**AVIS RELATIF À LA PROTECTION
CONTRE LES EVENTUELS EFFETS NOCIFS ET NUISANCES
PROVOQUÉS PAR LES RAYONNEMENTS NON IONISANTS
GÉNÉRÉS PAR DES ANTENNES ÉMETTRICES STATIONNAIRES**

Commune : CHARLEROI - Exploitant : ORANGE

Référence exploitant : 017C1_3 / 30218C1_1 / 40218C1_2 / 50218C1_1

Rapport n° 2727 / 2024

Figure 1 : Vue en plan des lieux de séjour et des points de contrôle

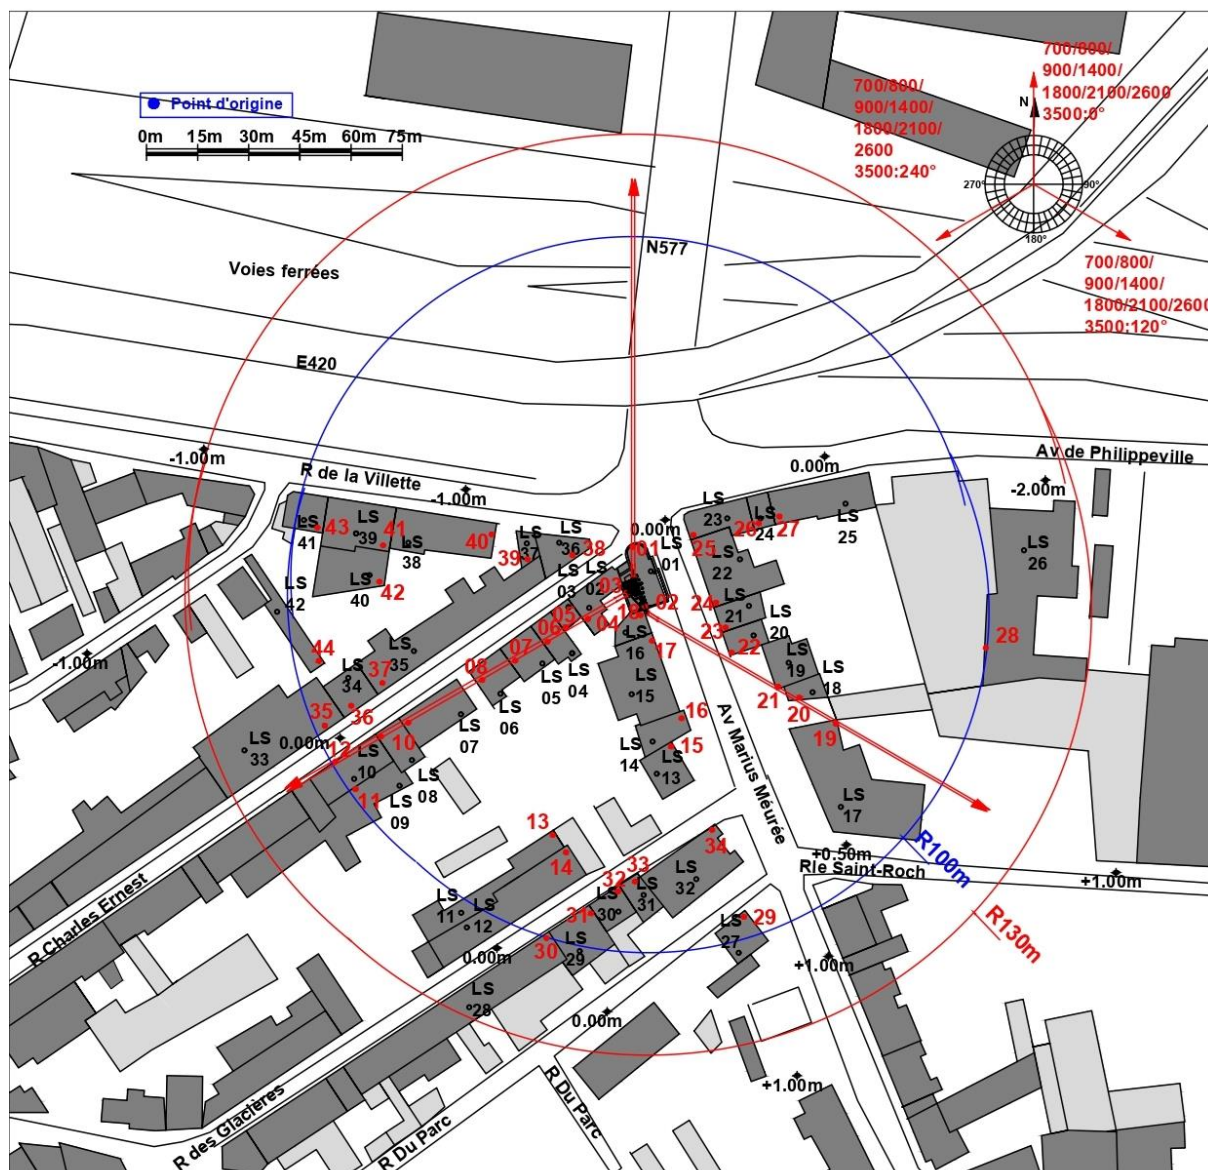
Les fréquences d'émission, la puissance rayonnée par chacune des antennes et leur gain permettent de déterminer le rayon de la zone à analyser. Tout dépassement de la limite par installation est exclu en dehors de cette zone. Le tableau 2 reprend les 35 LS² pour lesquels l'indice d'exposition est le plus élevé. Les différentes colonnes indiquent :

- le numéro du point de contrôle repris sur un des plans de la figure 1;
- le numéro du LS dans lequel se trouve le point de contrôle de la 1^{ère} colonne ;
- l'atténuation d'obstacle prise en compte pour le calcul de l'indice d'exposition dans le LS ;
- le résultat du calcul de l'indice d'exposition.

N° point de contrôle	LS	Atténuation (dB)	Indice d'exposition relatif à la limite par installation IE_i
4	LS02	3,0	0,966
34	LS32	3,0	0,308
19	LS17	3,0	0,295
36	LS34	3,0	0,243
10	LS08	3,0	0,228
12	LS10	3,0	0,193
35	LS33	3,0	0,180
1	LS01	10,0	0,167
43	LS41	3,0	0,147
29	LS27	3,0	0,135
14	LS12	3,0	0,132
13	LS11	3,0	0,099
33	LS31	3,0	0,094
3	LS01	10,0	0,092
30	LS28	3,0	0,083
5	LS03	3,0	0,081
17	LS15	3,0	0,070
28	LS26	3,0	0,066
44	LS42	3,0	0,052
37	LS35	3,0	0,052
22	LS20	3,0	0,051
23	LS21	3,0	0,051
6	LS04	3,0	0,049
11	LS09	3,0	0,048
7	LS05	3,0	0,047
24	LS22	3,0	0,045
9	LS07	3,0	0,044
31	LS29	3,0	0,039
21	LS19	3,0	0,036
8	LS06	3,0	0,028
16	LS14	3,0	0,028
32	LS30	3,0	0,027
20	LS18	3,0	0,027
41	LS39	3,0	0,015
15	LS13	3,0	0,015

En ce qui concerne les antennes de l'installation mentionnées dans le tableau 1, la distance maximale à laquelle la limite pourrait être atteinte, à l'extérieur, est égale à 90,1 m. S'il n'y a pas de LS à une distance inférieure, les antennes respectent forcément la limite d'immission.

Dans le cas des LS situés à l'intérieur des bâtiments, une atténuation d'obstacle est prise en compte et il en résulte que la distance maximale à laquelle la limite pourrait être atteinte se réduit à 63,8 m.

Les résultats de l'évaluation décrite au paragraphe 4 indiquent que les antennes émettrices stationnaires de l'installation faisant l'objet du présent avis ne produisent pas, dans un lieu de séjour, un rayonnement électromagnétique maximum supérieur aux limites fixées à l'article 4 du décret.

Figure 2 : Vue en plan des installations d’antennes dans un rayon de 300 mètres autour de l’installation faisant l’objet de la demande d’avis

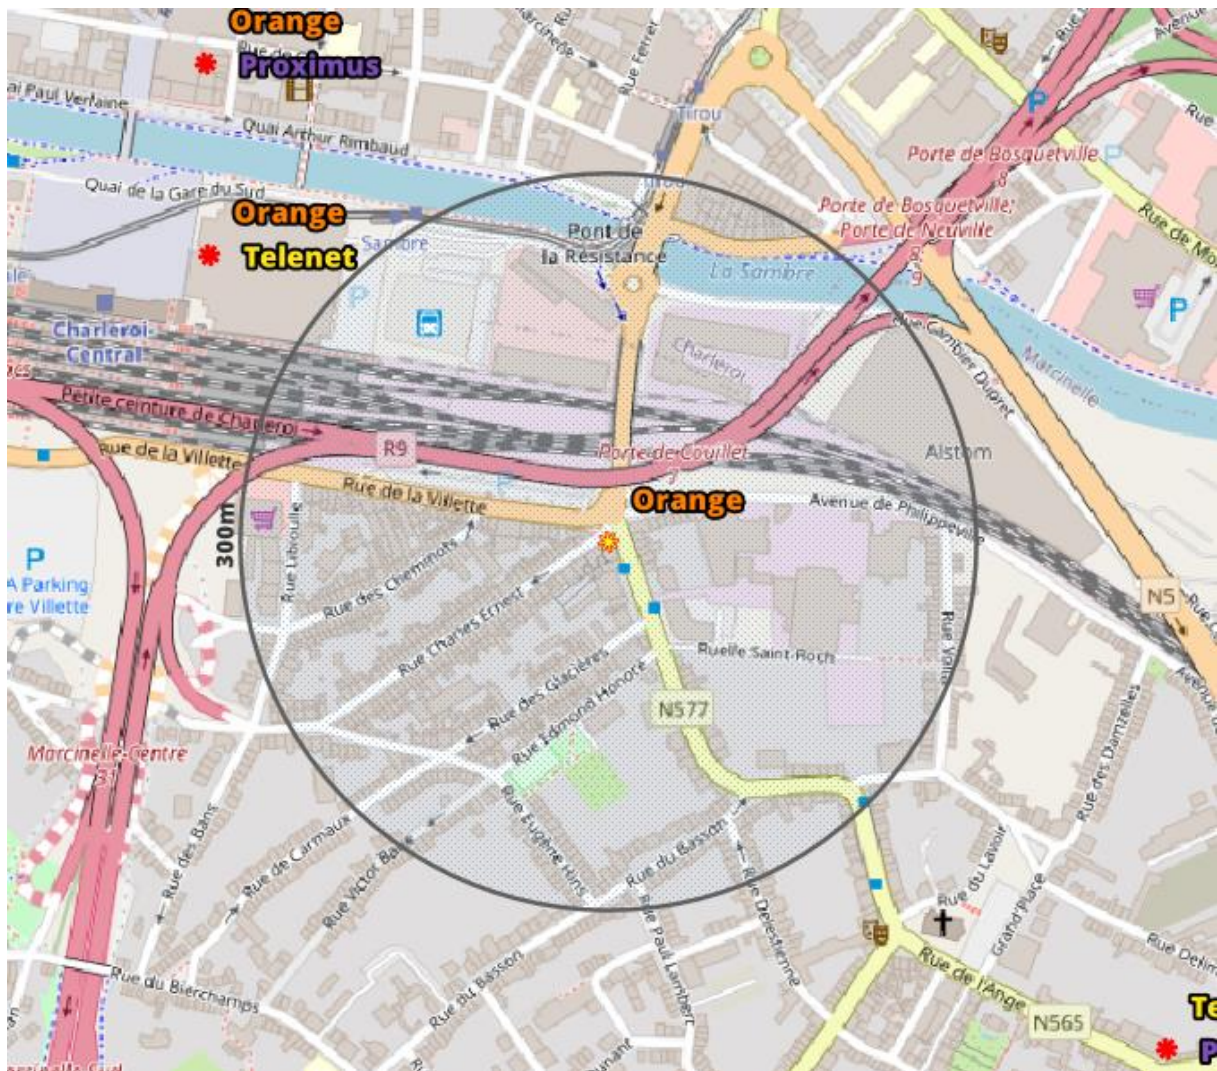
Le plan en projection verticale de la figure 2 indique la localisation des installations d'antennes émettrices stationnaires visées par le décret et situées dans un rayon de 300 mètres autour de l'installation référencée dans le paragraphe 2 et localisée au centre du cercle. Les données de localisation de ces antennes et les avis correspondant sont accessibles via le cadastre en ligne des antennes émettrices stationnaires⁸. Les installations prises en compte dans l'évaluation du respect de la limite cumulative sont les installations d'antennes émettrices déclarées en service par l'exploitant à la date du présent avis, à l'exception de l'installation référencée dans le paragraphe 2 et éventuellement d'autres installations ayant fait l'objet d'une demande d'avis à la même date et qui sont situées à l'intérieur de la zone de 300 mètres de rayon.

- il y a au plus 4 installations d'antennes émettrices stationnaires présentes dans la zone d'évaluation de 300 mètres de rayon représentée dans la figure 2, y inclus l'installation référencée dans le paragraphe 2 : la limite cumulative définie à l'article 4, §2 du décret est nécessairement respectée dans les lieux de séjour à l'intérieur de la zone d'évaluation de 300 mètres de rayon ;

- b) il y a exactement 5 installations d'antennes émettrices stationnaires présentes dans la zone d'évaluation de 300 mètres de rayon représentée dans la figure 2, y inclus l'installation référencée dans le paragraphe 2 et il existe, pour 3 ou 4 de ces installations, un avis attestant le respect de la limite abrogée de 3 V/m : la limite cumulative définie à l'article 4, §2 du décret est nécessairement respectée dans les lieux de séjour à l'intérieur de la zone d'évaluation de 300 mètres de rayon ;

- c) dans tous les autres cas, il a été vérifié que la limite cumulative définie à l'article 4, §2 du décret n'est pas dépassée dans les lieux de séjour sur base du nombre d'installations localisées dans la zone d'évaluation de 300 mètres de rayon représentée dans la figure 2, de leur localisation ainsi que des données inscrites dans la figure 1 et au paragraphe 4 du présent avis et dans les avis attestant le respect de la limite par installation ou de la limite abrogée de 3 V/m relatifs aux autres installations reprises dans la figure 2.

Compte tenu des considérations ci-dessus, il apparaît que l'intensité du rayonnement électromagnétique généré, dans les lieux de séjour situés dans un rayon de 300 mètres autour de l'installation référencée dans le paragraphe 2, par l'ensemble des antennes émettrices stationnaires de l'ensemble des exploitants du même site d'antennes émettrices stationnaires respecte la limite fixée à l'article 4, § 2 du décret.
